Pakiet odpowiedzi nr 11.

Gdańsk, dnia 02.02.2021

Dot. postępowania o udzielenie zamówienia publicznego pn.: **Budowa budynku Centrum Ekoinnowacji wraz z wyposażeniem i zagospodarowaniem terenu w ramach realizacji projektu "Budowa w Gdańsku Centrum Ekoinnowacji Politechniki Gdańskiej".**

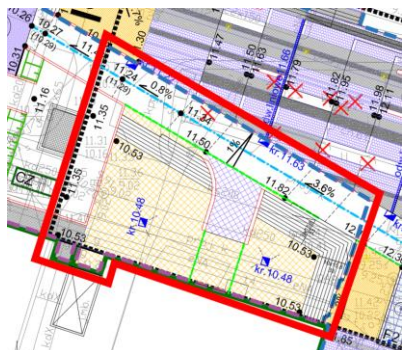
Drogi. W kontekście określenia przedmiotu zamówienia na I etap prosimy o wyjaśnienie, czy planowane jest wykonanie nawierzchni znajdujących się w obrębie etapu I wg rysunku branży drogowej "1.Plan sytuacyjno wysokościowy w skali 1:500" i leżących jednocześnie nad stropem garażu, którego wykonanie mieści się w etapie II. W przypadku potwierdzenia prosimy o podanie typu nawierzchni wg rysunków branży drogowej "4.1-4.3 Szczegóły konstrukcyjne w skali 1:20". Poniżej fragment rysunku branży drogowej "1.Plan sytuacyjno wysokościowy w skali 1:500", z zaznaczonym omawianym fragmentem.

Zaznaczony fragment nawierzchni mieści się w zakresie przetargu. Nawierzchnie należy wykonać zgodnie z projektem drogowym zamiennym.

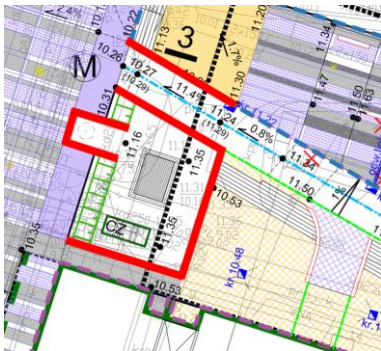
PZT. W kontekście określenia przedmiotu zamówienia na I etap prosimy o wyjaśnienie, czy planowane jest wykonanie murków oporowych oraz trawnika w północnej części działki bez wykonania garażu podziemnego (II etap).W przypadku potwierdzenia prosimy o informację o technologii wykonania murku. Poniżej fragment rysunku branży drogowej "1.Plan sytuacyjno wysokościowy w skali 1:500", z zaznaczonymi omawianymi murkami

Zamawiający potwierdza, że wskazany zakres jest objęty postępowaniem przetargowym. Murki żelbetowe, monolityczne z betonu architektonicznego BA3, wg proj. architektury, rys nr 61.

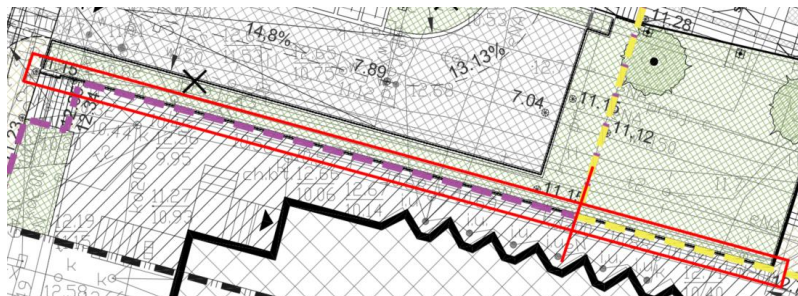
PZT. W kontekście określenia przedmiotu zamówienia na I etap prosimy o wyjaśnienie na jaką długość wykonany ma być mur oporowy przy zjeździe do garażu. Prosimy o informację czy w aktualnym zakresie jest jego wykonanie tylko w obrębie etapu I, czy również poza nim do końca jego długości. Poniżej fragment rysunku "1. Plansza podstawowa - projekt zagospodarowania terenu", z zaznaczonym omawianym murem oporowym.

Mur oporowy powinien być wykonany na całej swej długości.
